**Certificat d'approbation C.E.E. de modèles
n° F-02-G-091 du 4 juillet 2002**

DDC/72/C014233-D2

**Compteurs d'eau froide ACTARIS
modèles TU1 40 et TU1 50**

MARQUAGE TOTALISATEUR « TVM »

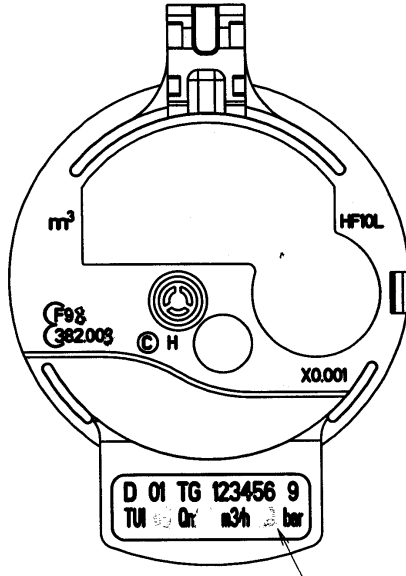
- la possibilité d'utiliser un totalisateur avec une enveloppe verre – métal appelée : « TVM » (voir annexe page 1/1),
- la possibilité de sceller de ces compteurs d'eau par plomb pincé sur fil perlé,
- la possibilité d'avoir un habillage du totalisateur métallique. Dans ce cas, les inscriptions réglementaires sont regroupées sur la face avant du compteur d'eau sur une étiquette auto collante destructible par arrachement.
